**II/605 a III/2365 Beroun, rekonstrukce silnic - zbývající úsek**

**Kanalizace dešťová - III/2365**

**303 / 3**

**30**

ULOŽENÍ IS VE VOZOVCE  
V MÍSTĚ ODFRÉZOVANÉ VOZOVKY  
M 1:20

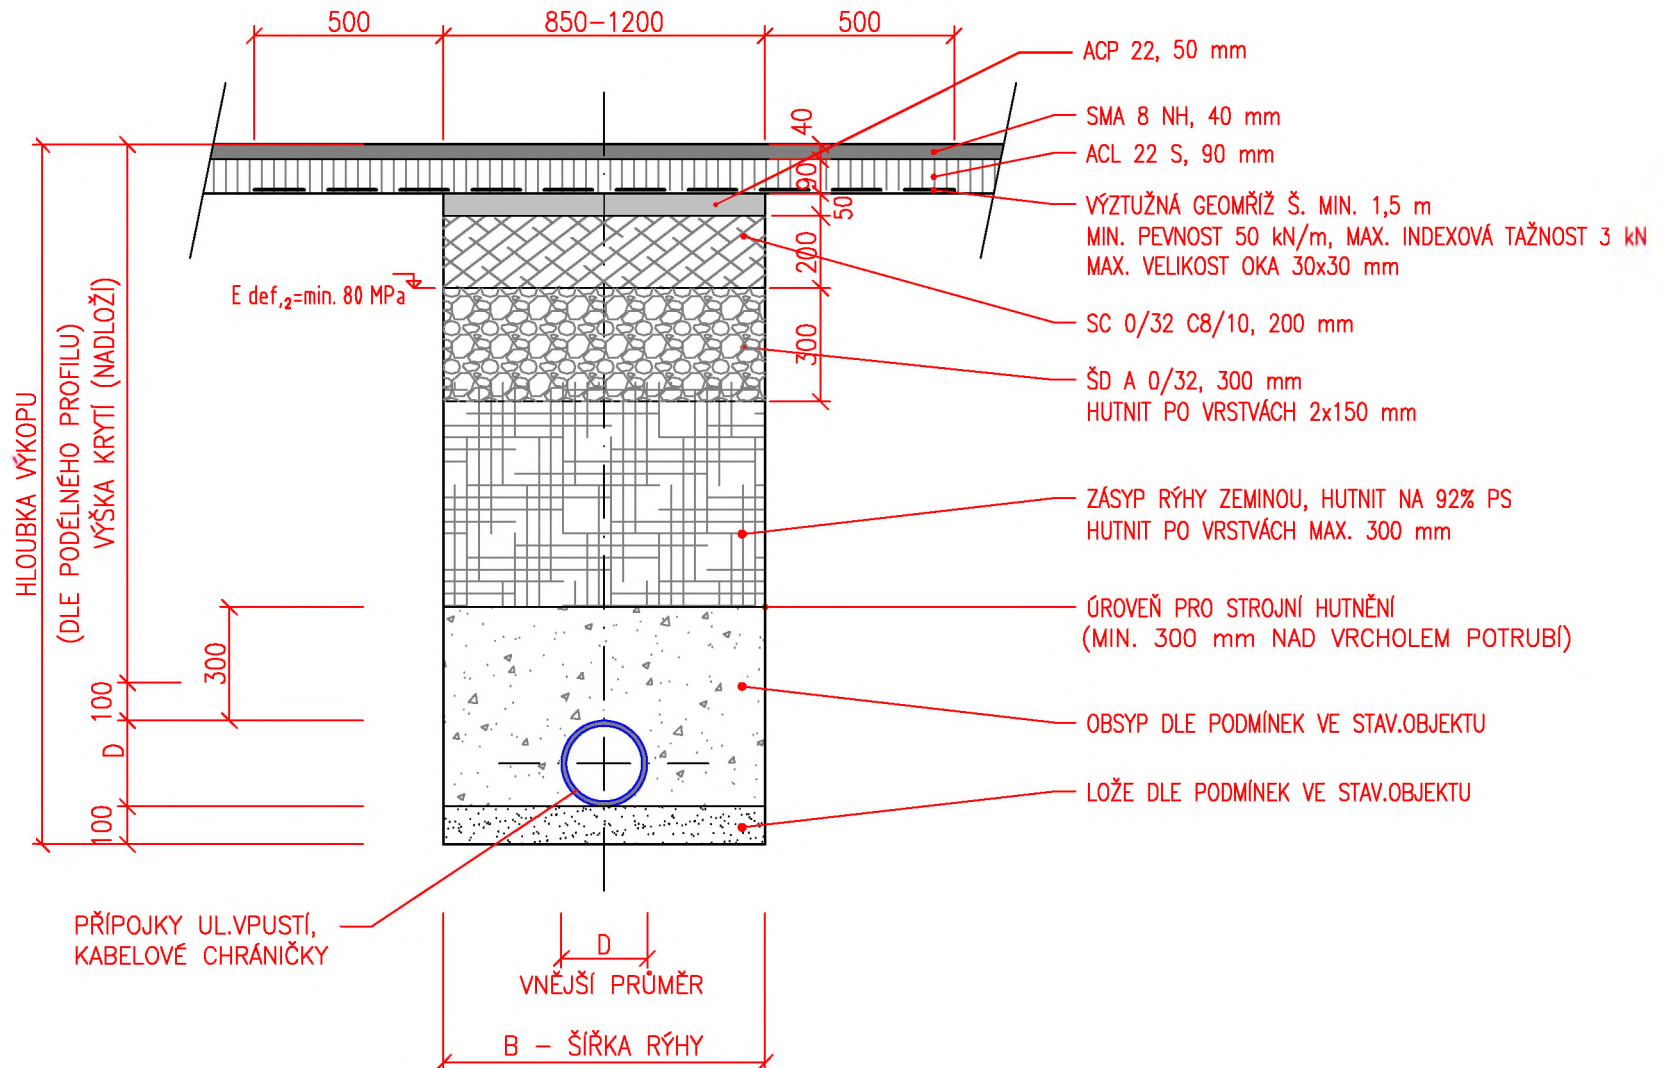
- 1) Odstranění 12 cm balené v ceně SO 101 - není změna.
- 2) Diagnostika konstatuje průměrnou tloušťku 22 cm, nutno odfrézovat 10 cm v oblasti rýh.
- 3) Nutno odstranit konstrukční vrstvy v oblasti rýh na úroveň pláně.
- 4) Proběhne výstavba inženýrských sítí - v ceně objektů 300 a 400 řady - není změna.
- 5) Dojde k doplnění konstrukčních vrstev dle schváleného vzorového řezu (viz. příloha).
- 6) Překrytí rýh geomříží - cena je v SO 101 - upraví se výměra - změna.
- 7) Postřiky a asfaltové vrstvy - v ceně SO 101 - není změna.
